设计变更通知单

建设单位 CLIENT	江苏溢丰华创环保科技有限公司		合作设计单位 CO-OPERATED WITH		
工程名称 PROJECT NAME	南京现代表面处理科技产业中心项目	工程编号 PROJECT NO.	JXG-2024-22	专 业 DISCIPLINE	建筑
项目名称 ITEM NAME	1~10号厂房、暂存仓库1	变更单编号 MODIFICATION NO	JZB-01	原图纸编号 DRAWING NO	-
变更原因 REASON	按甲方意见修改

1~10号厂房2.400标高处局部平面图 1:100

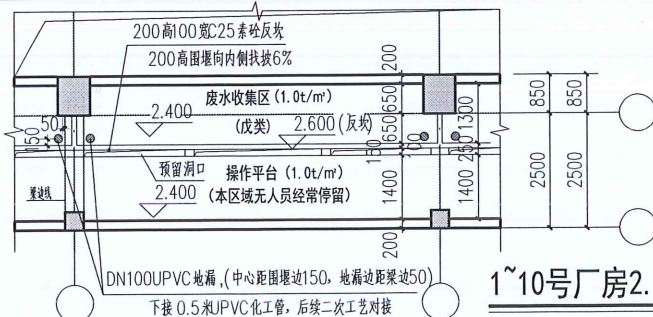
- 1) 1~10号厂房二至五层的所有室外设备平台楼面标高降低50mm修改为 $H-0.050$ ，门槛顶标高为 $H+0.100$ 。
- 2) 1~10号厂房、暂存仓库1真石漆外墙面修改为面砖外墙，修改详如下。
- 3) 1~10号厂房2.400标高处废水收集区围堰宽度由1450mm改为1300mm，同步调整预留洞位置，围堰内设置DN100UPVC地漏，下接0.5米UPVC化工管，后续二次工艺对接，地漏做法详图集《建筑排水设备附件选用安装》04S301第30页的甲I型，修改详如下。
